COMUNE DI FOSSANO

Variante al P.R.G.C.

Relazione integrativa

VERIFICA DI COMPATIBILITA' ACUSTICA

SCHEDA N.8

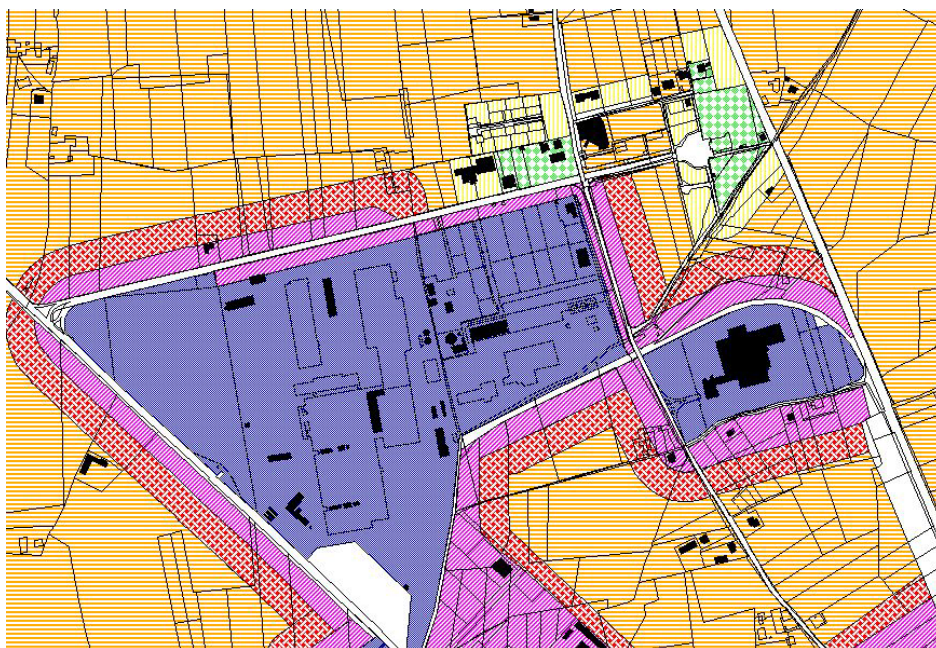
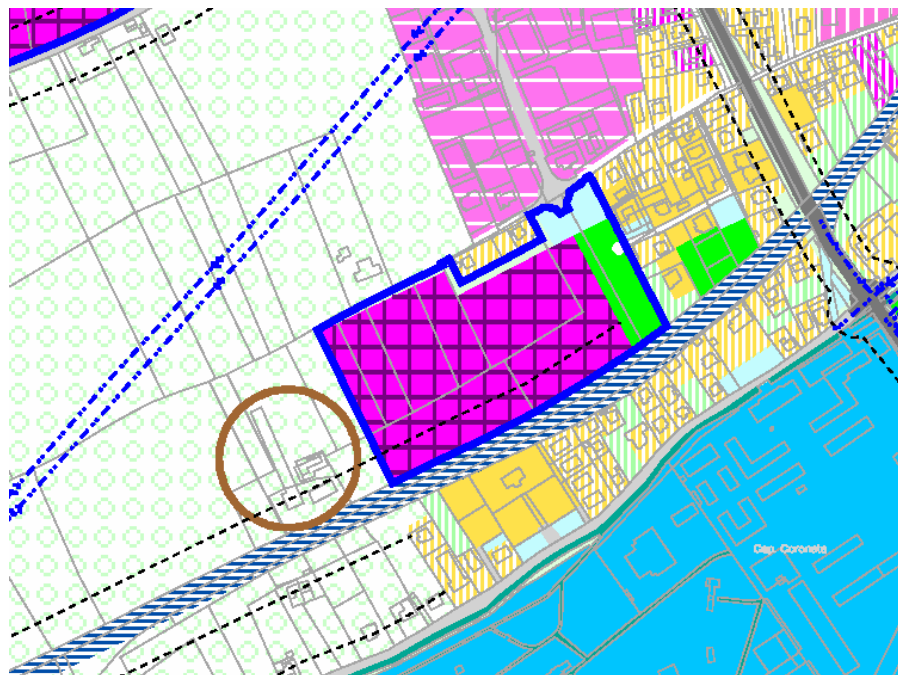
La riqualificazione dell'area deve quindi considerare l'inserimento in un contesto acustico particolarmente critico anche per la presenza di più contatti critici tra le aree sui lati opposti di Via del Santuario che divide l'area industriale da aree residenziali con presenza di un istituto scolastico e di una struttura sanitaria.

Le attività consentite si traducono acusticamente nella potenziale assegnazione della classe IV all'ambito prevalentemente produttivo e della classe III all'ambito prevalentemente residenziale.

Risultato dell'analisi: Situazione di potenziale incompatibilità.

E' necessaria un'accurata previsione acustica sull'area in esame con opportuna valutazione in funzione degli strumenti urbanistici esecutivi delle classi da assegnare nelle sotto aree che si verranno a creare.

In seguito alle risultanze delle analisi sarà necessaria opportuna revisione del progetto di classificazione acustica.

SCHEDA N.9

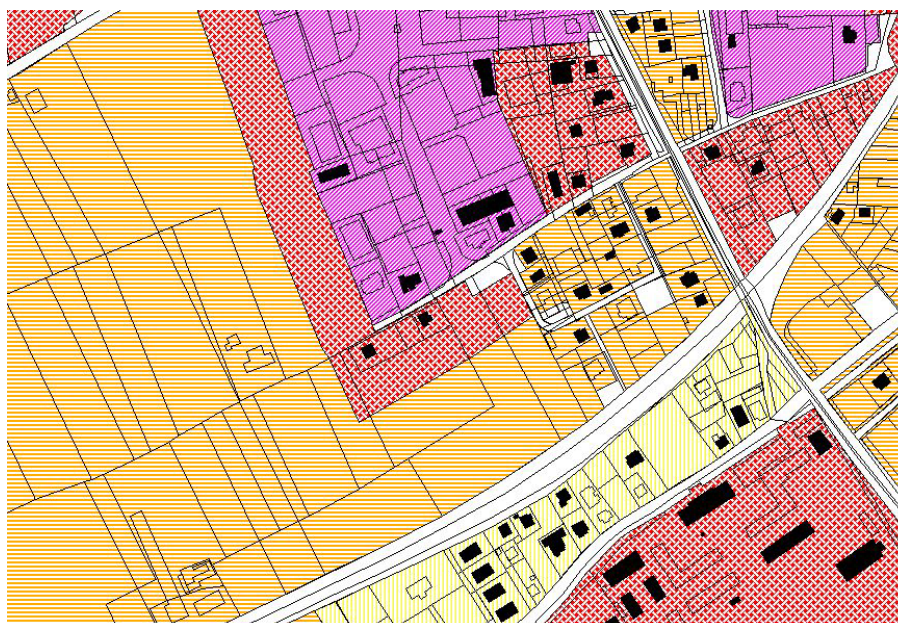
Analisi acustica: la modifica è già stata analizzata nella relazione di compatibilità acustica alla Variante n.23 al P.R.G.C. (vedi doc. n. REL-03-CA-FO-01).

Si ribadisce quanto già segnalato nella succitata relazione, evidenziando ancora una volta l'attenzione che deve essere rivolta agli insediamenti abitativi collocati in classe IV, con particolare attenzione al rispetto del limite differenziale assoluto da parte di tutte le attività insediate o di futuro insediamento nell'area produttiva.

SCHEDA N.10

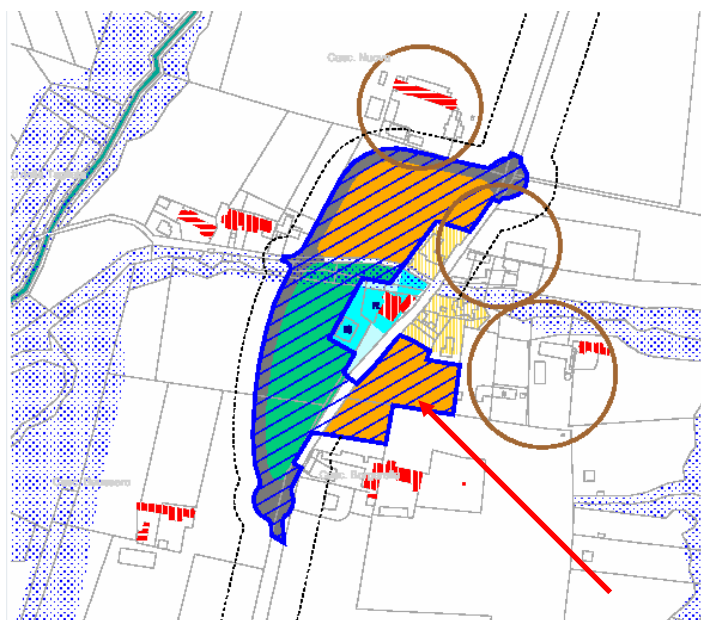
Analisi acustica: la modifica apportata riguarda solo la definizione di un'area per impianti tecnologici ad oggi indistinta dall'area agricola.

L'attuale classificazione acustica è compatibile con la nuova destinazione d'uso sebbene sia valutabile anche un suo incremento in classe IV senza per altro presentare specifiche controindicazioni dal punto di vista acustico.

Risultato dell'analisi: Situazione di compatibilità.

Valutabile la scelta di innalzare di una classe acustica l'area con conseguente revisione del piano di classificazione acustica.

SCHEDA N.11

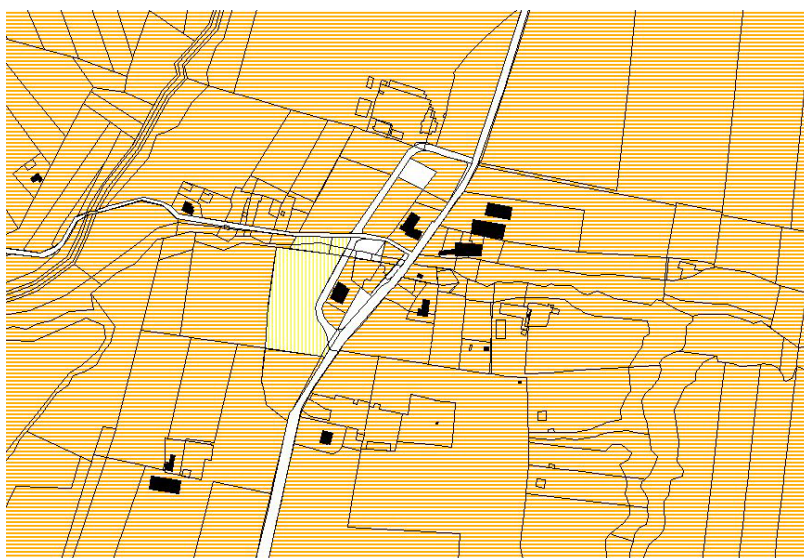
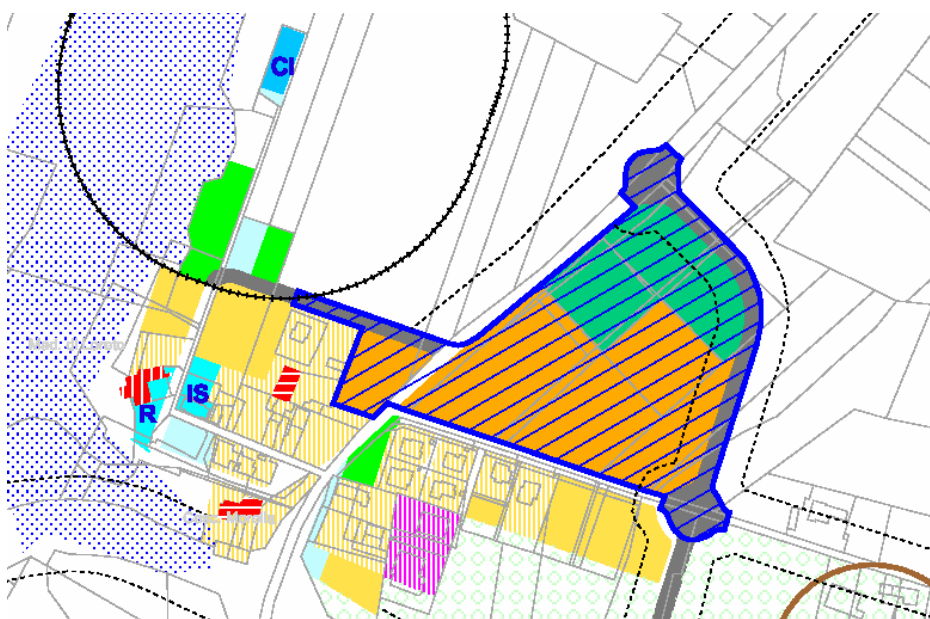
Ad oggi l'area con destinazione d'uso agricola è inserita in classe III.

Si ritiene che per la posizione a ridosso dell'infrastruttura stradale, come per le altre aree residenziali della frazione, anche se varia la destinazione d'uso, non sia necessario un cambiamento della classe acustica.

Risultato dell'analisi: Situazione di compatibilità.

SCHEDA N.12

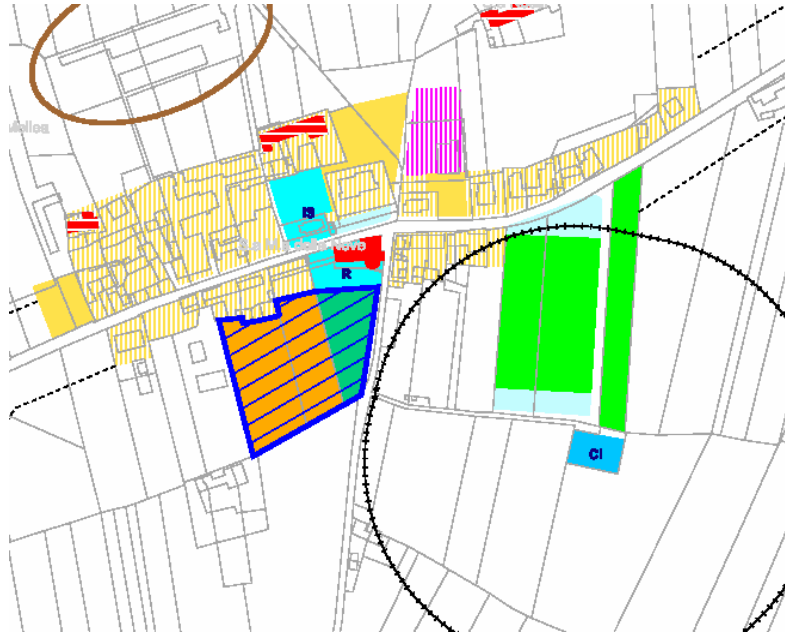
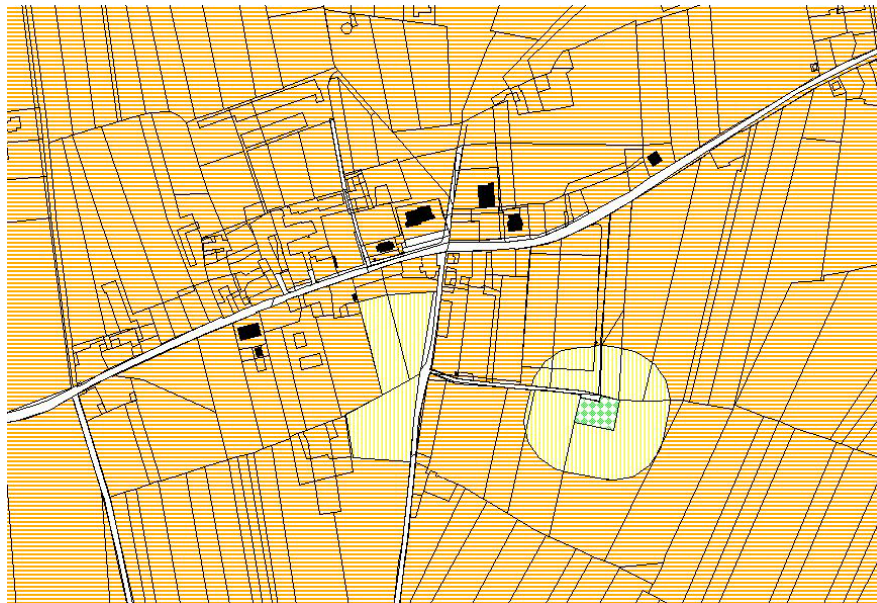
Analisi acustica: Nell'ambito dell'espansione urbano sono stati ridefiniti i confini delle aree residenziali e servizio nella parte nord-est della frazione.

La variazione è pienamente compatibile con l'attuale classificazione con l'opportuna revisione della poligonatura del piano di classificazione acustica in modo da rendere conformi i due strumenti urbanistici.

Risultato dell'analisi: Situazione di compatibilità.

E' necessario quindi ampliare la classe II dell'area residenziale secondo i nuovi confini.

Risulta necessaria revisione della classificazione acustica secondo quanto sopra descritto.

SCHEDA N.13

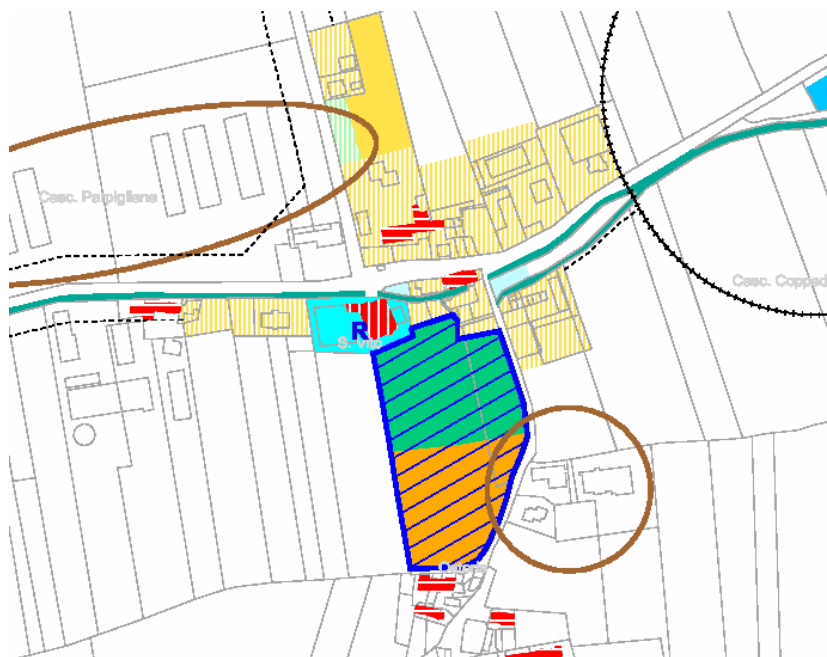
Analisi acustica: variazione dell'area residenziale a sud della frazione.

La variazione è pienamente compatibile con l'attuale classificazione con l'opportuna revisione della poligonatura del piano di classificazione acustica in modo da rendere conformi i due strumenti urbanistici.

Risultato dell'analisi: Situazione di compatibilità.

E' necessario quindi ridefinire il dimensionamento della classe II dell'area residenziale secondo i nuovi confini.

Risulta necessaria revisione della classificazione acustica secondo quanto sopra descritto.

SCHEDA N.14

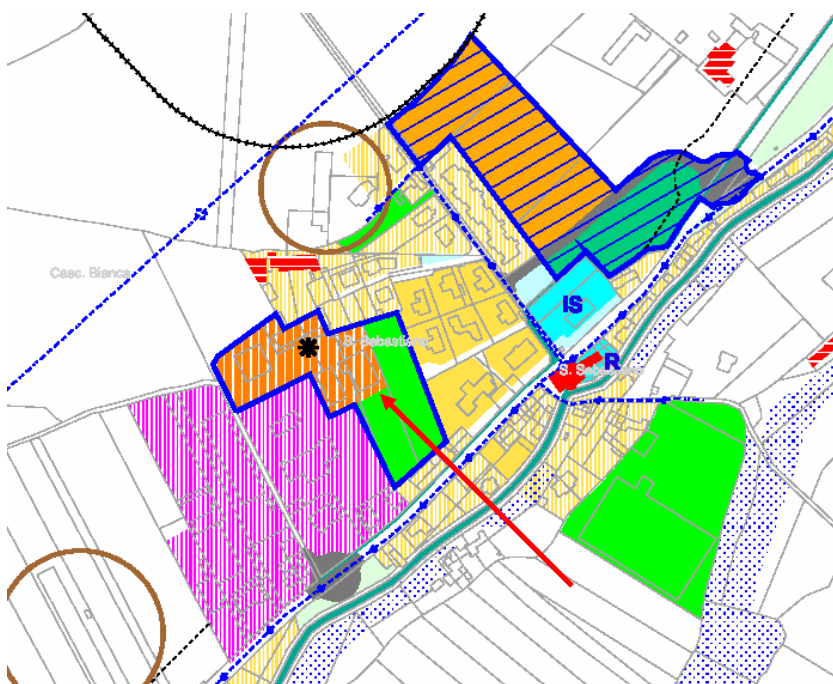
Analisi acustica: individuazione di una nuova area a sud della frazione destinata all'edificazione e per servizi.

L'area non è soggetta a specifiche sorgenti sonore né risulta in prossimità di significative infrastrutture stradali.

Risultato dell'analisi: Situazione di compatibilità.

La dimensione dell'area e la sua destinazione d'uso consigliano per creare o preservare condizioni adatte alla residenza, il passaggio dell'area in esame in classe II.

Può risultare necessaria revisione della classificazione acustica secondo quanto sopra descritto.

SCHEDA N.15

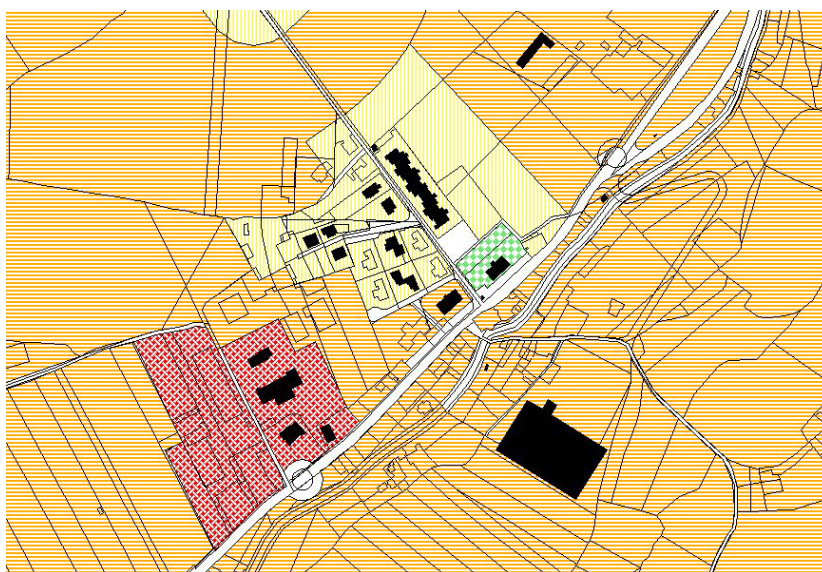
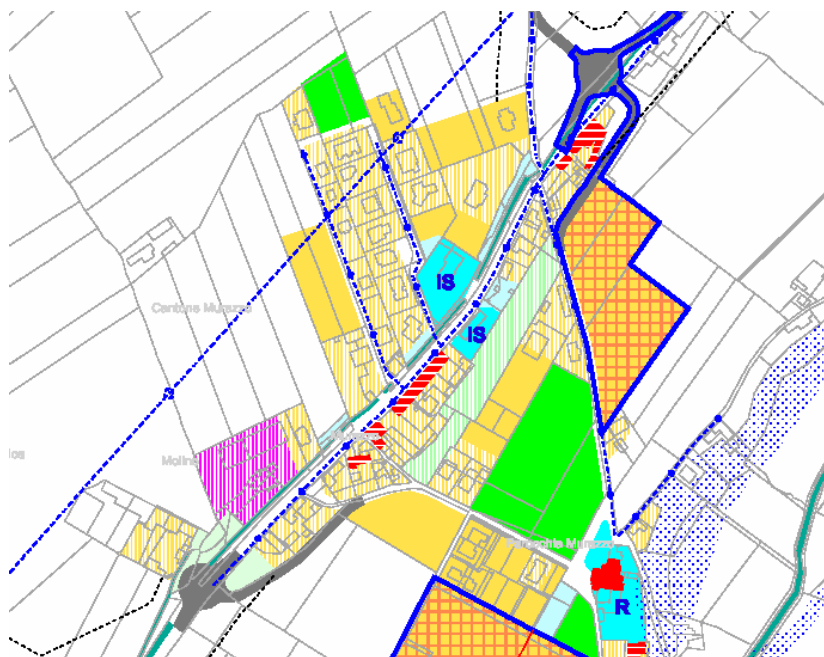
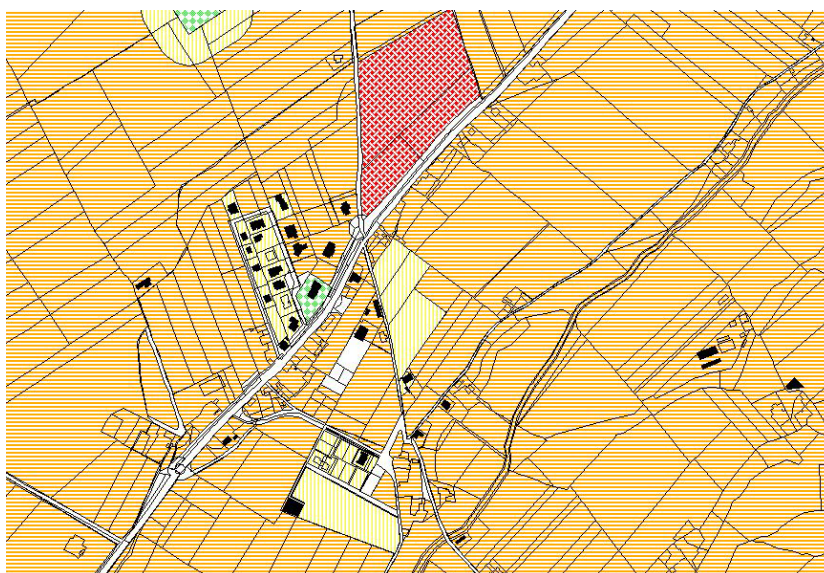
Analisi acustica: l'area indicata dalla freccia rossa in figura è una nuova area con capacità edificatoria, precedentemente non individuata dal PRGC ed acusticamente classificata in classe III.

La nuova destinazione d'uso risulta compatibile con l'attuale classificazione e non si ravvedono motivazioni specifiche per valutarne una variazione.

Risultato dell'analisi: Situazione di compatibilità.

L'insediamento di nuovi edifici di tipo abitativo deve tener conto della limitrofa attività produttiva della segheria, valutando mediante apposita relazione di clima acustico l'esistenza delle idonee condizioni acustiche.
